【VI-2-別添6-1 漂流防止装置の耐震計算の方針】

補正前	補正後	備考
<p style="writing-mode: vertical-rl; position: absolute; left: 100px; top: 460px;">S2 補 VI-2-別添6-1 R1</p> <p>1. 概要</p> <p>本資料は、漂流防止装置が「実用発電用原子炉及びその附属施設の技術基準に関する規則」第6条及び第51条並びに「実用発電用原子炉及びその附属施設の技術基準に関する解釈」に適合する設計とするため、VI-1-1-3-1-1「発電用原子炉施設に対する自然現象等による損傷の防止に関する基本方針」のうちVI-1-1-3-2-5「津波防護に関する施設の設計方針」にて設定している漂流防止装置が基準地震動S_sによる地震力に対して耐震性を有することを確認するための耐震計算の方針について説明するものである。</p> <p>なお、漂流防止装置は、技術基準規則の第5条及び第50条の対象ではないが、地震後の繰返しの来襲を想定した津波に対し、燃料輸送船及びLLW輸送船を係留できることが要求され、地震後もその機能を保持するため、漂流防止装置が基準地震動S_sによる地震力に対して耐震性を有することを確認する。</p> <p>漂流防止装置の耐震計算結果は、VI-2-別添6-2「漂流防止装置の耐震性についての計算書」に示すとともに、動的地震力の水平2方向及び鉛直方向の組合せに対する各設備の影響評価結果はVI-2-別添6-3「漂流防止装置の水平2方向及び鉛直方向地震力の組合せに関する影響評価」に示す。</p> <p style="text-align: center;">1</p>	<p style="writing-mode: vertical-rl; position: absolute; left: 510px; top: 460px;">S2 補 VI-2-別添6-1 R2</p> <p>1. 概要</p> <p>本資料は、漂流防止装置が「実用発電用原子炉及びその附属施設の技術基準に関する規則（以下「技術基準規則」という。）」第6条及び第51条並びに「実用発電用原子炉及びその附属施設の技術基準に関する解釈」に適合する設計とするため、VI-1-1-3-1-1「発電用原子炉施設に対する自然現象等による損傷の防止に関する基本方針」のうちVI-1-1-3-2-5「津波防護に関する施設の設計方針」にて設定している漂流防止装置が基準地震動S_sによる地震力に対して耐震性を有することを確認するための耐震計算の方針について説明するものである。</p> <p>なお、漂流防止装置は、技術基準規則の第5条及び第50条の対象ではないが、地震後の繰返しの来襲を想定した津波に対し、燃料輸送船及びLL

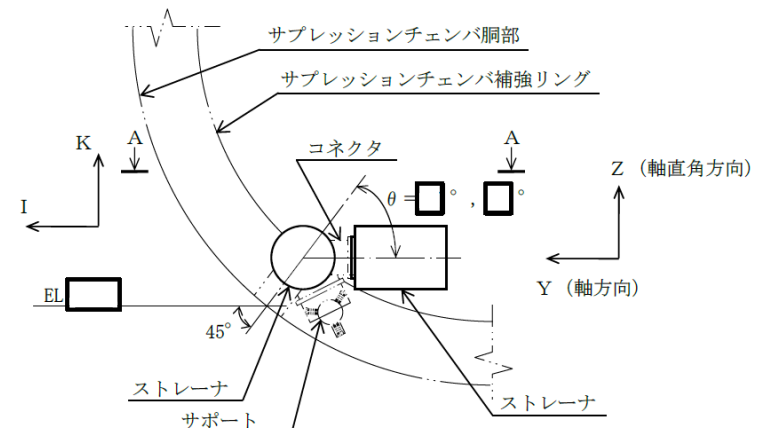
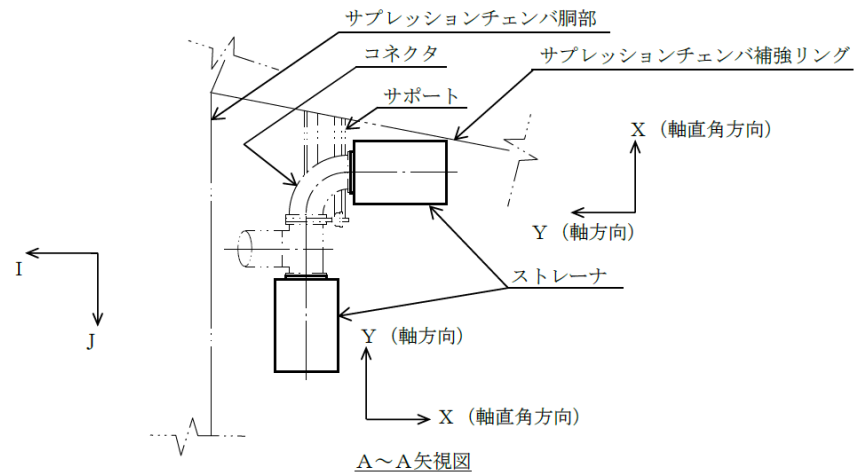
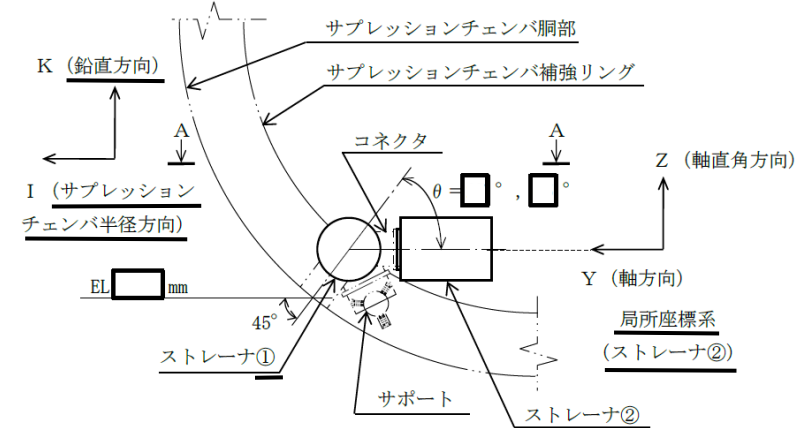
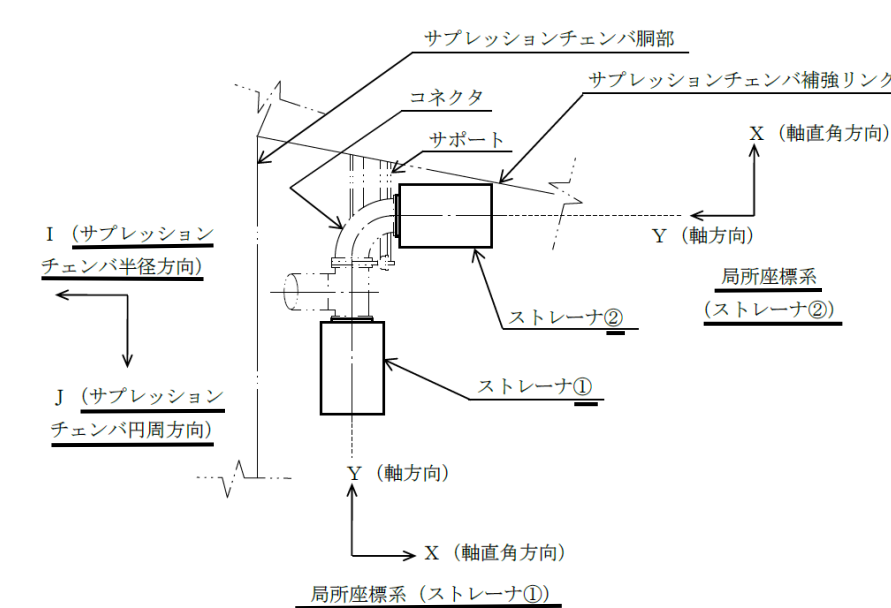
補正前				補正後				備考	
S2 補 VI-3-2-10 R1	J I S の記号	計算書の表示	表示内容	単位	J I S の記号	計算書の表示	表示内容		単位
	P	P _{FD}	フランジの設計圧力	MPa	P	P _{FD}	フランジの設計圧力	MPa	記載の適正化
	R	R	ボルトの中心円からハブとフランジ背面との交点までの半径方向の距離	mm	R	R	ボルトの中心円からハブとフランジ背面との交点までの半径方向の距離	mm	
	T	T	$K = \left(\frac{A}{B}\right)$ の値によって定まる係数 (J I S B 8 2 4 3 附属書2 図5又は J I S B 8 2 6 5 附属書3 図7による。)	—	T	T	$K (=A/B)$ の値によって定まる係数 (J I S B 8 2 4 3 附属書2 図5又は J I S B 8 2 6 5 附属書3 図7による。)	—	
	t	t	フランジの厚さ	mm	t	t	フランジの厚さ	mm	
	U	U	$K = \left(\frac{A}{B}\right)$ の値によって定まる係数 (J I S B 8 2 4 3 附属書2 図5又は J I S B 8 2 6 5 附属書3 図7による。)	—	U	U	$K (=A/B)$ の値によって定まる係数 (J I S B 8 2 4 3 附属書2 図5又は J I S B 8 2 6 5 附属書3 図7による。)	—	
	V	V	一体形フランジの係数 (J I S B 8 2 4 3 附属書2 図6又は J I S B 8 2 6 5 附属書3 図8又は表4による。)	—	V	V	一体形フランジの係数 (J I S B 8 2 4 3 附属書2 図6又は J I S B 8 2 6 5 附属書3 図8又は表4による。)	—	
	W _g	W _g	ガスケット締付時のボルト荷重	N	W _g	W _g	ガスケット締付時のボルト荷重	N	
	W _{m1}	W _{m1}	使用状態での必要な最小ボルト荷重	N	W _{m1}	W _{m1}	使用状態での必要な最小ボルト荷重	N

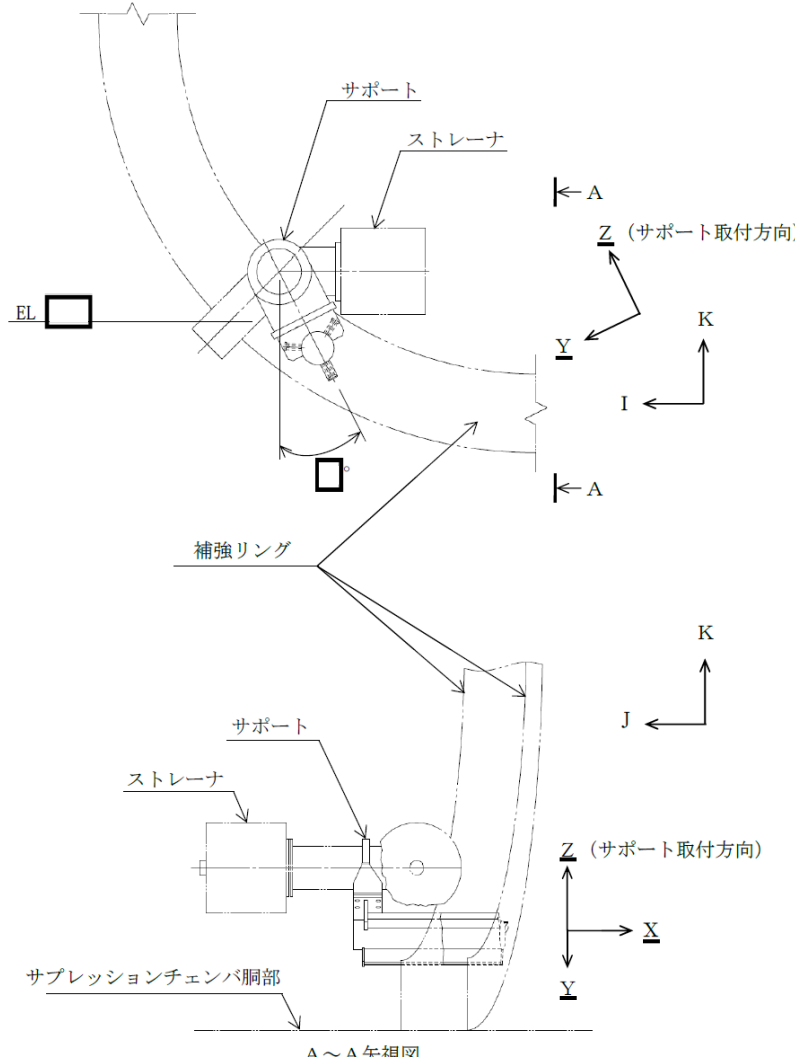
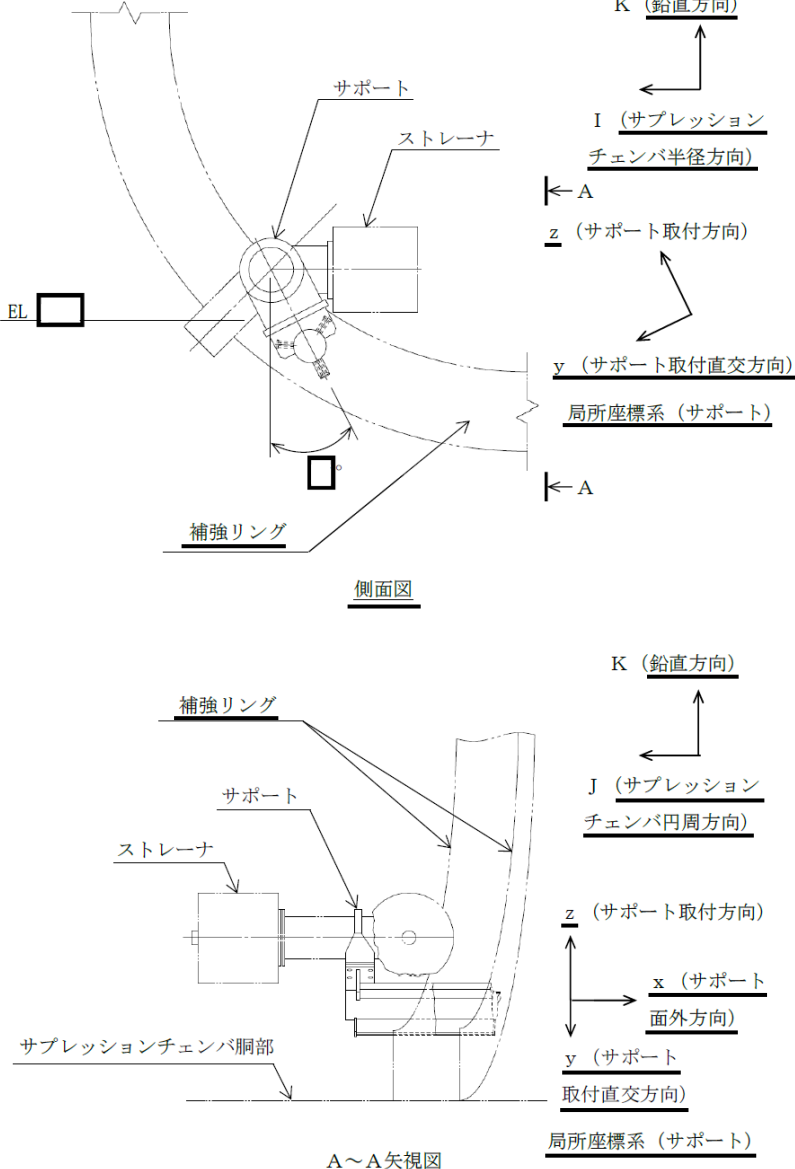
補正前	補正後	備考
<p style="text-align: center;">S2 補 VI-3-3-3-1-3 R1</p> <div style="border: 1px solid black; width: 80%; margin: 0 auto; height: 500px;"></div> <p style="text-align: center;">図4-3(2) 荷重算出用モデル (単体モデル)</p> <p style="text-align: center;">23</p>	<p style="text-align: center;">S2 補 VI-3-3-3-1-3 R2</p> <div style="border: 1px solid black; width: 80%; margin: 0 auto; height: 500px;"></div> <p style="text-align: center;">図4-3(2) 荷重算出用モデル (単体モデル)</p> <p style="text-align: center;">23</p>	<p style="text-align: center;">記載の適正化</p>

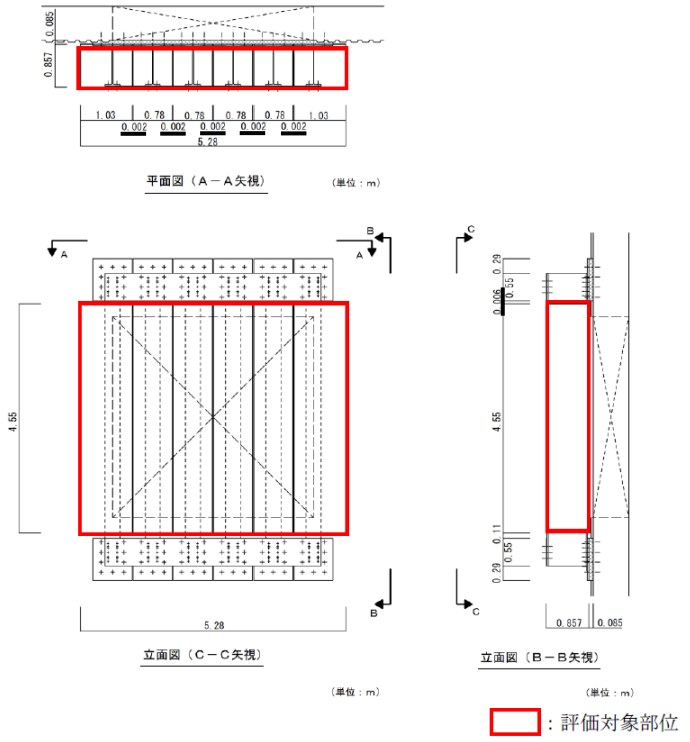
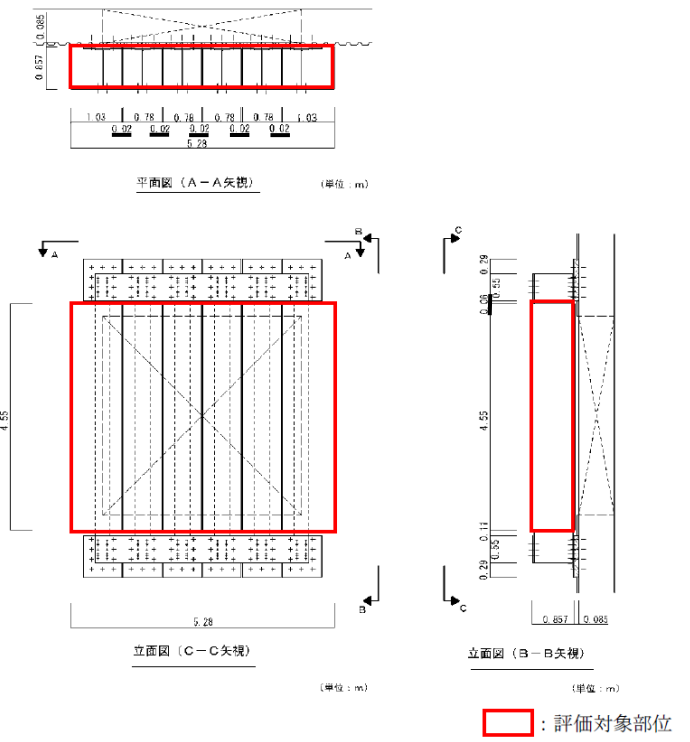
補正前	補正後	備考																																																																																																
<p style="text-align: center;">表 3-3(2) 破断評価に用いる記号</p> <table border="1" data-bbox="463 527 1270 1083"> <thead> <tr> <th>記号</th> <th>単位</th> <th>定義</th> </tr> </thead> <tbody> <tr><td>T_x</td><td>kN</td><td>ネット展開方向のワイヤロープから発生するX方向の荷重</td></tr> <tr><td>$T_{x'}$</td><td>kN</td><td>ネット展開直角方向のワイヤロープから発生するX方向の荷重</td></tr> <tr><td>T_y</td><td>kN</td><td>ネット展開方向のワイヤロープから発生するY方向の荷重</td></tr> <tr><td>$T_{y'}$</td><td>kN</td><td>ネット展開直角方向のワイヤロープから発生するY方向の荷重</td></tr> <tr><td>δ_{wx}</td><td>m</td><td>ネット展開方向に平行なワイヤロープの変形後のたわみ量</td></tr> <tr><td>δ_{wy}</td><td>m</td><td>ネット展開直角方向に平行なワイヤロープの変形後のたわみ量</td></tr> <tr><td>θ</td><td>deg</td><td>設計飛来物衝突時のネットのたわみ角</td></tr> <tr><td>θ_1</td><td>deg</td><td>ネット展開方向に平行なワイヤロープの水平投影たわみ角</td></tr> <tr><td>θ_2</td><td>deg</td><td>ネット展開直角方向に平行なワイヤロープの水平投影たわみ角</td></tr> <tr><td>θ_{w1}</td><td>deg</td><td>ネット展開方向に平行なワイヤロープのたわみ角</td></tr> <tr><td>θ_{w2}</td><td>deg</td><td>ネット展開直角方向に平行なワイヤロープのたわみ角</td></tr> <tr><td>θ_x</td><td>deg</td><td>ネット展開方向に平行なネットたわみ角</td></tr> <tr><td>θ_y</td><td>deg</td><td>ネット展開直角方向に平行なネットたわみ角</td></tr> <tr><td>τ_s</td><td>MPa</td><td>隅角部固定ボルトに発生するせん断応力</td></tr> <tr><td>τ_w</td><td>MPa</td><td>取付けプレート溶接部に発生するせん断応力</td></tr> </tbody> </table> <p style="text-align: center;">16</p>	記号	単位	定義	T_x	kN	ネット展開方向のワイヤロープから発生するX方向の荷重	$T_{x'}$	kN	ネット展開直角方向のワイヤロープから発生するX方向の荷重	T_y	kN	ネット展開方向のワイヤロープから発生するY方向の荷重	$T_{y'}$	kN	ネット展開直角方向のワイヤロープから発生するY方向の荷重	δ_{wx}	m	ネット展開方向に平行なワイヤロープの変形後のたわみ量	δ_{wy}	m	ネット展開直角方向に平行なワイヤロープの変形後のたわみ量	θ	deg	設計飛来物衝突時のネットのたわみ角	θ_1	deg	ネット展開方向に平行なワイヤロープの水平投影たわみ角	θ_2	deg	ネット展開直角方向に平行なワイヤロープの水平投影たわみ角	θ_{w1}	deg	ネット展開方向に平行なワイヤロープのたわみ角	θ_{w2}	deg	ネット展開直角方向に平行なワイヤロープのたわみ角	θ_x	deg	ネット展開方向に平行なネットたわみ角	θ_y	deg	ネット展開直角方向に平行なネットたわみ角	τ_s	MPa	隅角部固定ボルトに発生するせん断応力	τ_w	MPa	取付けプレート溶接部に発生するせん断応力	<p style="text-align: center;">表 3-3 破断評価に用いる記号 (2/2)</p> <table border="1" data-bbox="1662 527 2469 1083"> <thead> <tr> <th>記号</th> <th>単位</th> <th>定義</th> </tr> </thead> <tbody> <tr><td>T_x</td><td>kN</td><td>ネット展開方向のワイヤロープから発生するX方向の荷重</td></tr> <tr><td>$T_{x'}$</td><td>kN</td><td>ネット展開直角方向のワイヤロープから発生するX方向の荷重</td></tr> <tr><td>T_y</td><td>kN</td><td>ネット展開方向のワイヤロープから発生するY方向の荷重</td></tr> <tr><td>$T_{y'}$</td><td>kN</td><td>ネット展開直角方向のワイヤロープから発生するY方向の荷重</td></tr> <tr><td>δ_{wx}</td><td>m</td><td>ネット展開方向に平行なワイヤロープの変形後のたわみ量</td></tr> <tr><td>δ_{wy}</td><td>m</td><td>ネット展開直角方向に平行なワイヤロープの変形後のたわみ量</td></tr> <tr><td>θ</td><td>deg</td><td>設計飛来物衝突時のネットのたわみ角</td></tr> <tr><td>θ_1</td><td>deg</td><td>ネット展開方向に平行なワイヤロープの水平投影たわみ角</td></tr> <tr><td>θ_2</td><td>deg</td><td>ネット展開直角方向に平行なワイヤロープの水平投影たわみ角</td></tr> <tr><td>θ_{w1}</td><td>deg</td><td>ネット展開方向に平行なワイヤロープのたわみ角</td></tr> <tr><td>θ_{w2}</td><td>deg</td><td>ネット展開直角方向に平行なワイヤロープのたわみ角</td></tr> <tr><td>θ_x</td><td>deg</td><td>ネット展開方向に平行なネットたわみ角</td></tr> <tr><td>θ_y</td><td>deg</td><td>ネット展開直角方向に平行なネットたわみ角</td></tr> <tr><td>τ_s</td><td>MPa</td><td>隅角部固定ボルトに発生するせん断応力</td></tr> <tr><td>τ_w</td><td>MPa</td><td>取付けプレート溶接部に発生するせん断応力</td></tr> </tbody> </table> <p style="text-align: center;">16</p>	記号	単位	定義	T_x	kN	ネット展開方向のワイヤロープから発生するX方向の荷重	$T_{x'}$	kN	ネット展開直角方向のワイヤロープから発生するX方向の荷重	T_y	kN	ネット展開方向のワイヤロープから発生するY方向の荷重	$T_{y'}$	kN	ネット展開直角方向のワイヤロープから発生するY方向の荷重	δ_{wx}	m	ネット展開方向に平行なワイヤロープの変形後のたわみ量	δ_{wy}	m	ネット展開直角方向に平行なワイヤロープの変形後のたわみ量	θ	deg	設計飛来物衝突時のネットのたわみ角	θ_1	deg	ネット展開方向に平行なワイヤロープの水平投影たわみ角	θ_2	deg	ネット展開直角方向に平行なワイヤロープの水平投影たわみ角	θ_{w1}	deg	ネット展開方向に平行なワイヤロープのたわみ角	θ_{w2}	deg	ネット展開直角方向に平行なワイヤロープのたわみ角	θ_x	deg	ネット展開方向に平行なネットたわみ角	θ_y	deg	ネット展開直角方向に平行なネットたわみ角	τ_s	MPa	隅角部固定ボルトに発生するせん断応力	τ_w	MPa	取付けプレート溶接部に発生するせん断応力	<p style="text-align: center;">記載の適正化</p>
